東海第二発電所 特定重大事故等対処施設の設置に伴う 既許可(設置変更許可)への影響について

2021年2月8日
日本原子力発電株式会社

東海第二発電所については、新規制基準適合性に係る原子炉設置変更許可(以下、「既許可」という。)を2018年9月26日に取得している。

第5図 格納容器圧力逃がし装置系統概要図

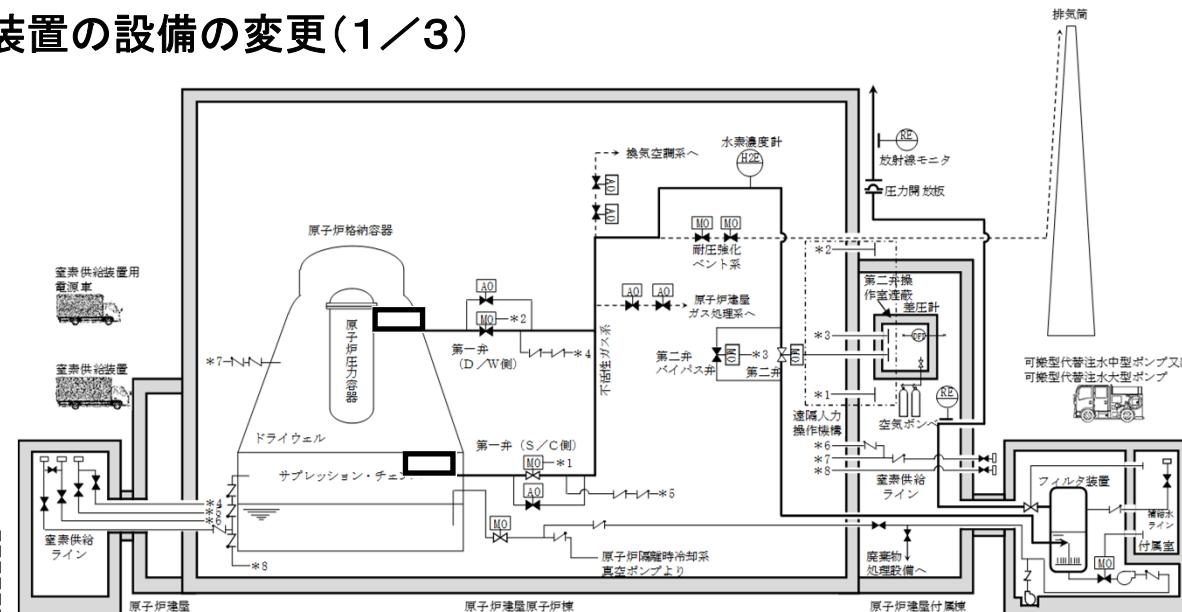
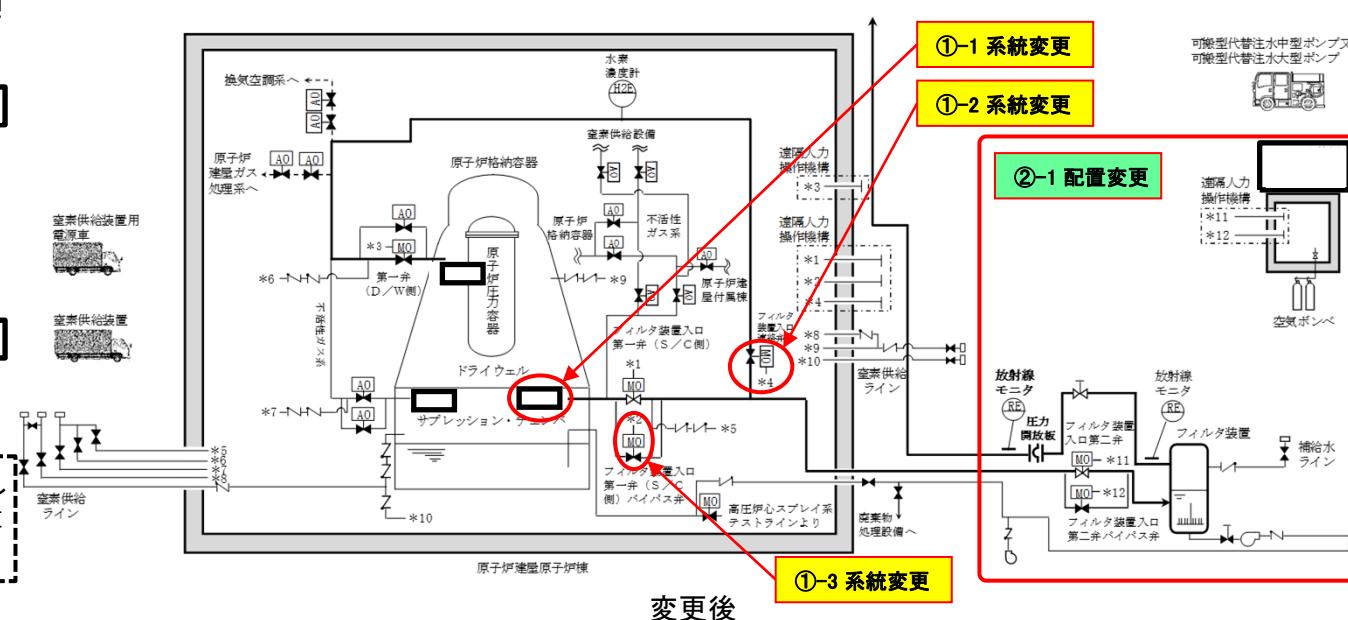
○格納容器圧力逃がし装置のES/S A兼用化に伴い、格納容器圧力逃がし装置の系統及び配置を変更する。

1. S/C側の取り出し位置の変更 (X-79からX-80へ変更)
2. D/W側配管にS/C側との隔離弁を設置
3. S/C側配管の第一弁にバイパス弁を設置

1. 下記設備を [] へ移動
 - [] へ移動
 - ・フィルタ装置
 - ・フィルタ装置入口第二弁
 - ・フィルタ装置入口第二弁バイパス弁
 - [] へ移動
 - ・圧力開放板
 - ・フィルタ装置出口放射線モニタ

第8図 耐圧強化ベントの廃止範囲

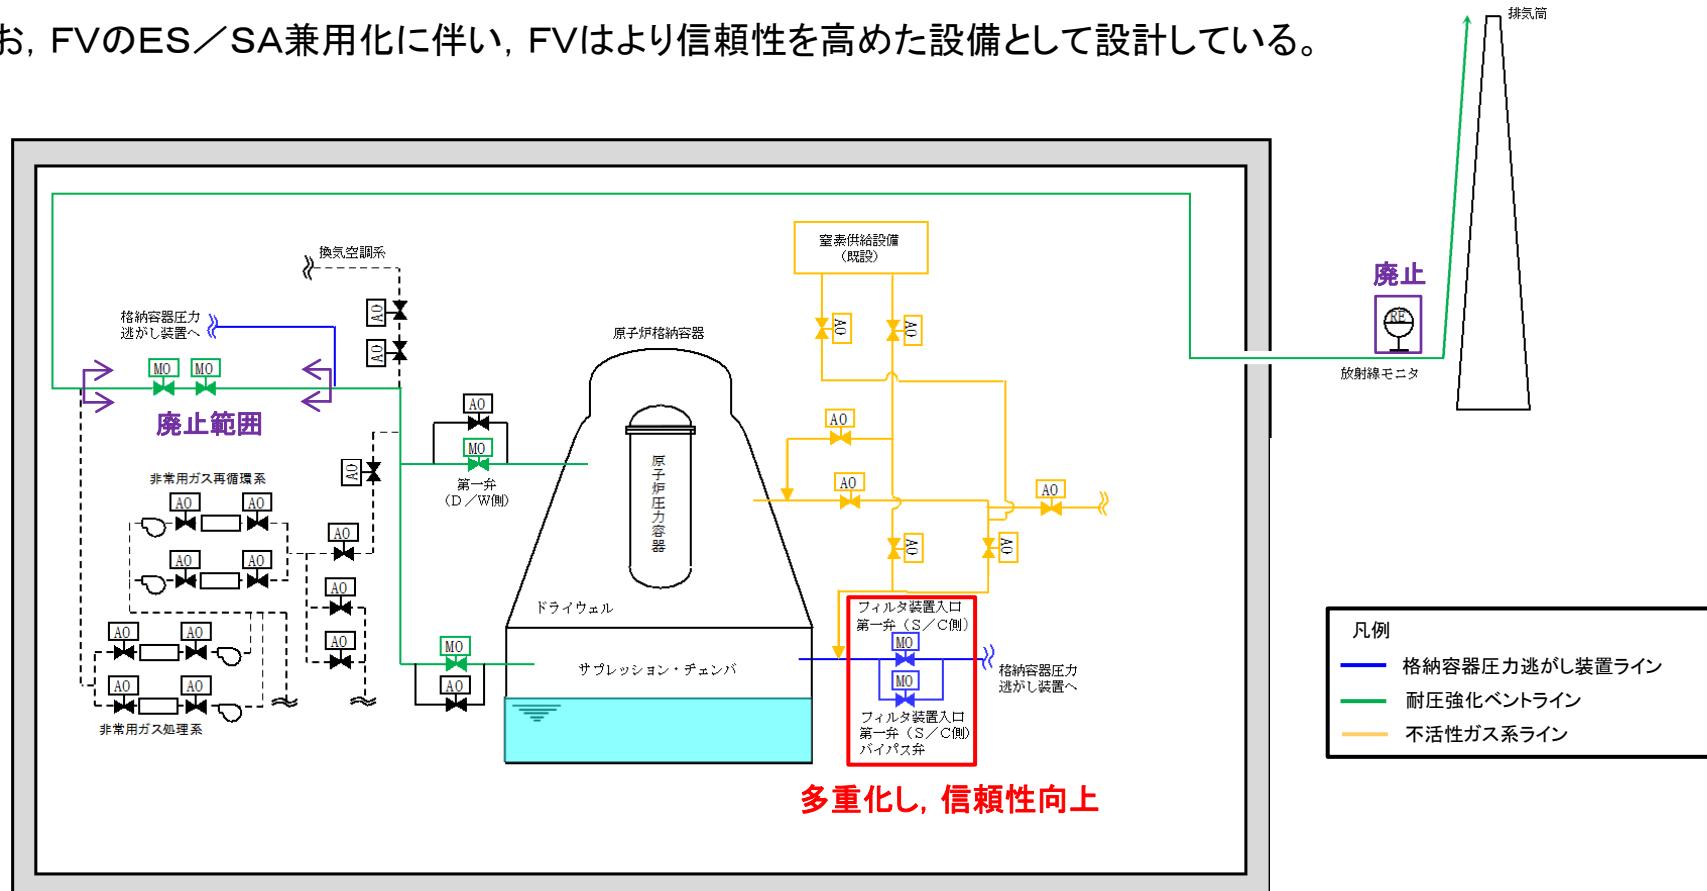
○耐圧強化ベントは、炉心が損傷していない場合の最終ヒートシンクへ熱を輸送するための設備(設置許可基準規則第48条)として整理しており、耐圧強化ベントはFVが機能喪失した場合の後段の手段であった。

○ [] を設置することに伴い耐圧強化ベントを廃止する。

○なお、FVのES／SA兼用化に伴い、FVはより信頼性を高めた設備として設計している。

第11図 設計変更等に伴う手順への反映箇所の概要

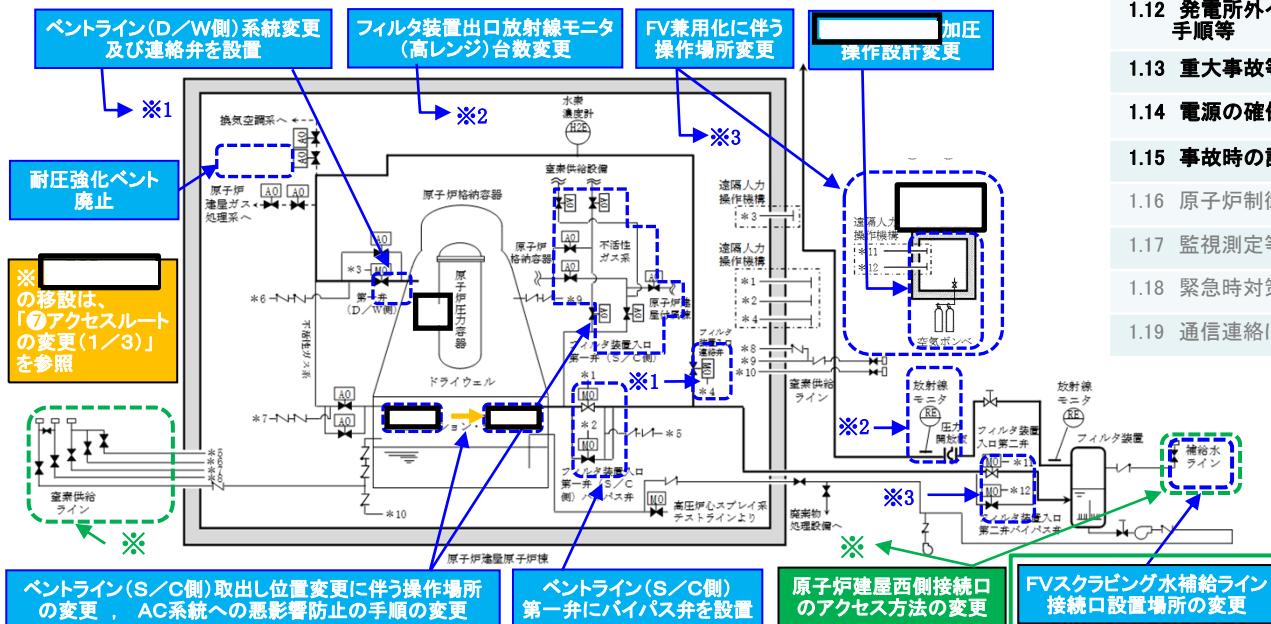
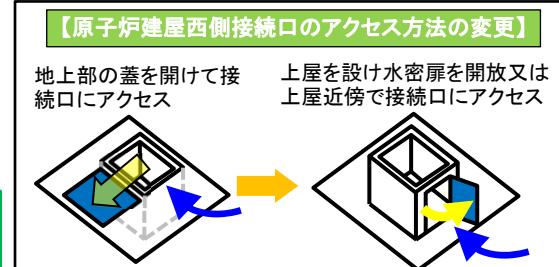
OFV兼用化等に伴い、設備・配置が変更となったため、操作手順へ反映した。

- > S/C側ペントライン取出し位置変更(X-79からX-80へ)
- > S/C 1ライン(1弁)+D/W 1ライン(1弁) → S/C 1ライン(2弁)+D/W 1ライン(1弁)
- > D/W側ペントラインにS/C側との連絡弁を追加
- > S/C側第一弁にバイパス弁を設置、フィルタ装置入口第二弁を兼用化の□へ配置
- > 有効性評価の反映→ペント準備開始条件変更(S/P水位:通常水位+5.5m→5.0m到達)
- > ペント時AC系の隔離確認を反映(悪影響防止)
- > □加圧操作設計変更
- > 耐圧強化ペント廃止を反映
- > フィルタ装置出口放射線モニタ(高レンジ)設置台数 2台→1台

- > □の設置場所の変更に伴い、ホース敷設距離が変更(所要時間増加)
- > 接続電源盤(自主対策設備)の撤去を反映

- > 蓋開放→扉開放(所要時間短縮)
- > ES/SA兼用化に伴い、FVスクラビング水補給ライン接続口設置場所の変更

第2図 変更後の設計基準対象施設の津波防護対象設備を内包する建屋及び区画
(設置許可基準規則第5条)

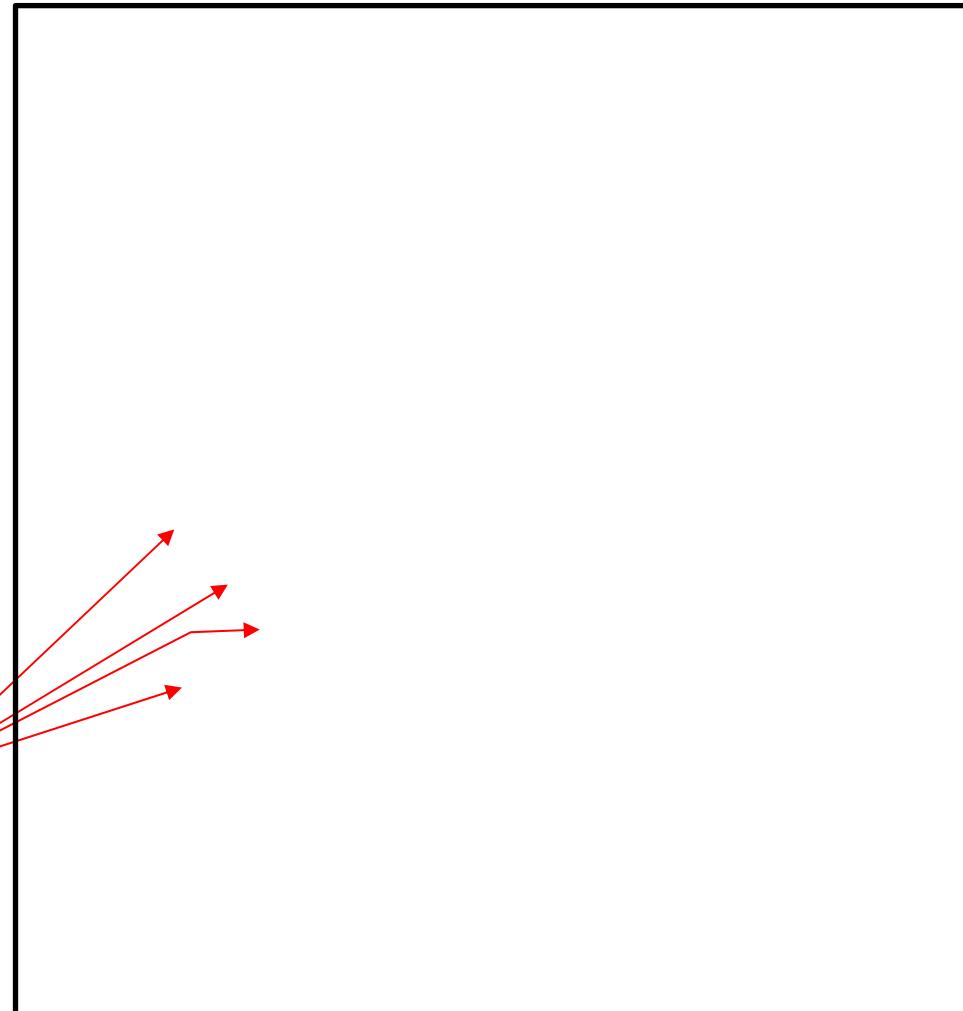
○設計基準対象施設の津波防護対象設備を内包する建屋及び区画が変更となるが、基準津波に対する防護方針に変更はない。

DB施設を内包する常設代替高圧電源装置用カールバートの設置を取りやめるため、新たに設置する[]、常設代替高圧電源装置用カールバート(カールバート部)、[]及び[]にDB施設を設置する。

開口部等の浸水する可能性のある経路が建屋及び区画にある場合には、浸水防護設備を設置し、浸水を防止する設計とする。

第4図 変更後の敷地に遡上する津波に対する津波防護対象設備を内包する建屋及び区画
(設置許可基準規則第43条)

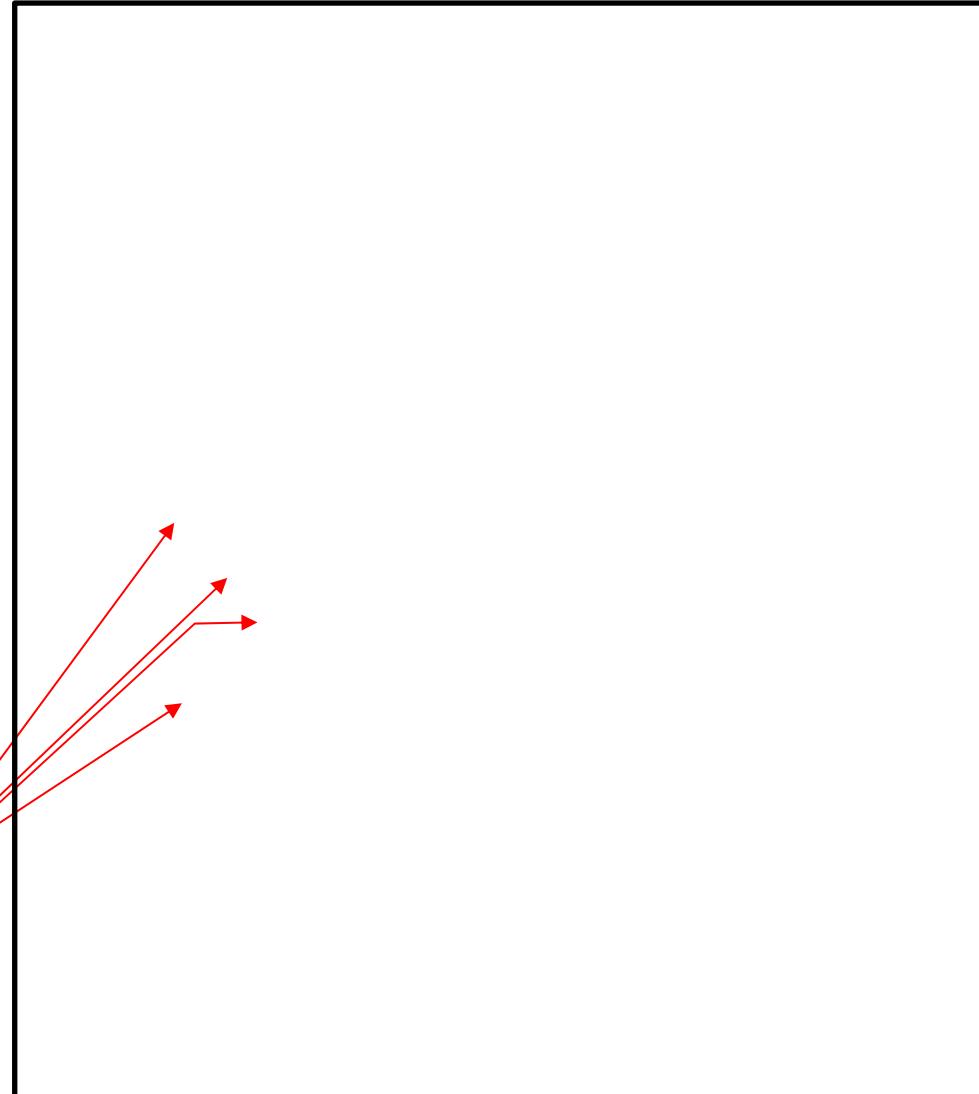
○重大事故等対処施設の津波防護対象設備を内包する建屋及び区画が変更となるが、敷地に遡上する津波に対する防護方針に変更はない。

SA施設を内包する格納容器圧力逃がし装置格納槽、[] 及び常設代替高圧電源装置用カルバートの設置を取りやめるため、新たに設置する []、常設代替高圧電源装置用カルバート(カルバート部)、[] 及び [] にSA施設を設置する。

開口部等の浸水する可能性のある経路が建屋及び区画にある場合には、浸水防護設備を設置し、浸水を防止する設計とする。
